ILMAILUHALLITUKSEN TIEDOTUKSIA  
INFORMATION FROM THE NATIONAL BOARD OF AVIATIONMUUTOSMÄÄRÄYS  
AIRWORTHINESS  
DIRECTIVE

M 958/80

Muutos 1

958. Robin. Polttoaineputkien liittimien vaihtoKoskee: Seuraavia Pierre Robin-merkkisiä lentokoneita

Kuva 1

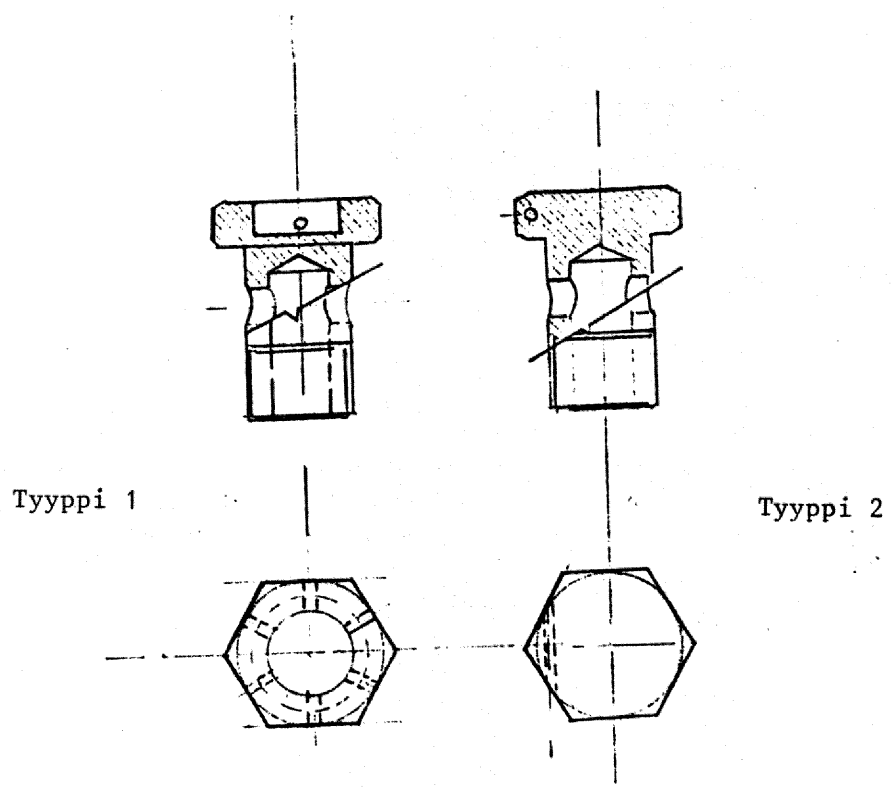
- Tarkasta seuraavassa huollossa polttoainejärjestelmään asennettujen pronssisten putkenliittimien tyyppi. Mikäli liittimet ovat 2-tyypin mukaiset tasakantaiset (kuva 1 kääntöpuolella), ei tämä määräys anna aihetta lisätoimiin. Mikäli liittimet ovat 1-tyypin mukaiset uppokantaiset, niin tee kohdan B tarkastus ennen lentotoiminnan jatkamista.
- Tarkasta, esiintyykö 1-tyypin uppokantaisissa liittimissä polttoainevuotoja. Mikäli esiintyy, niin vaihda liittimet ennen lentotoiminnan jatkamista 2-tyypin mukaisiin tasakantaisiin liittimiin.
